**MEDIDAS DE MITIGACIÓN DEL PROYECTO
PARROQUIA SAN ALBERTO HURTADO (ID SEIM 13161519)
COMUNA DE LAS CONDES**

I. DESCRIPCIÓN DEL PROYECTO.

Ilustración 1: Acceso(s) vehicular(es) y peatonal(es) del Proyecto.

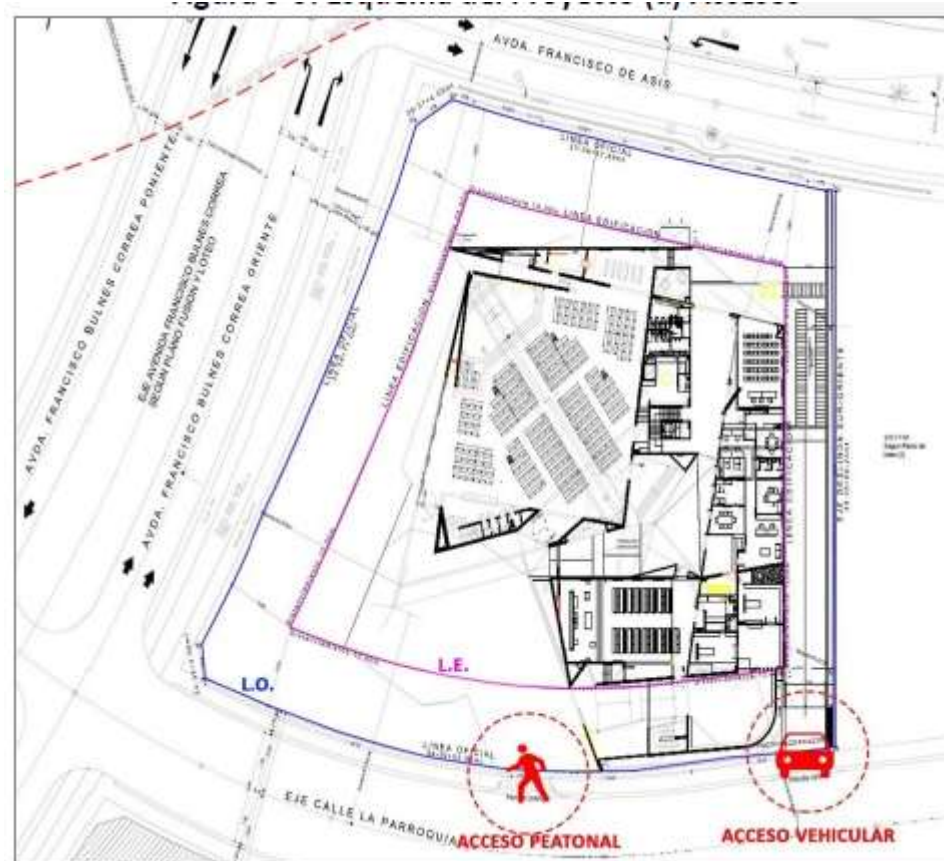
- 1.1. El espacio que existirá entre el portón de acceso y la línea oficial no podrá ser menor a 5 metros, considerando que el flujo preponderante que ingresará al proyecto serán vehículos livianos.
- 1.2. Se elaborará y ejecutará un tratamiento de Espacio Público del frente predial, el cual será ingresado a la Dirección de Obras de la Municipalidad, el que debe contar con el V°B° de las unidades correspondiente y certificación SERVIU.
- 1.3. Los accesos vehiculares, deberán contar con una buena visibilidad, tanto para vehículos como para peatones, para ello, se incorporará en el acceso, elementos de visibilidad tales como balizas, espejos

- 2.2. Los accesos vehiculares, deberán tener una buena visibilidad, tanto para vehículos como para ciclistas, por ello se incorporará en el acceso, elementos de visibilidad tales como balizas, espejos cóncavos u ochavos, según corresponda, los cuales se ubicarán dentro de la línea oficial del predio, materia a evaluar en TEP.

- 4.4. El acceso del proyecto debe estar ubicado y diseñado de tal forma que permita una buena visibilidad de los vehículos que salen, libre de obstáculos, permitiendo una visibilidad mínima de 20 metros. Lo anterior, será evaluado en el TEP.

- 4.5. El viraje a la izquierda en el acceso al proyecto estará prohibido, toda vez que el acceso al proyecto se encuentra por la calle La Parroquia, corresponde a una vía colectora.
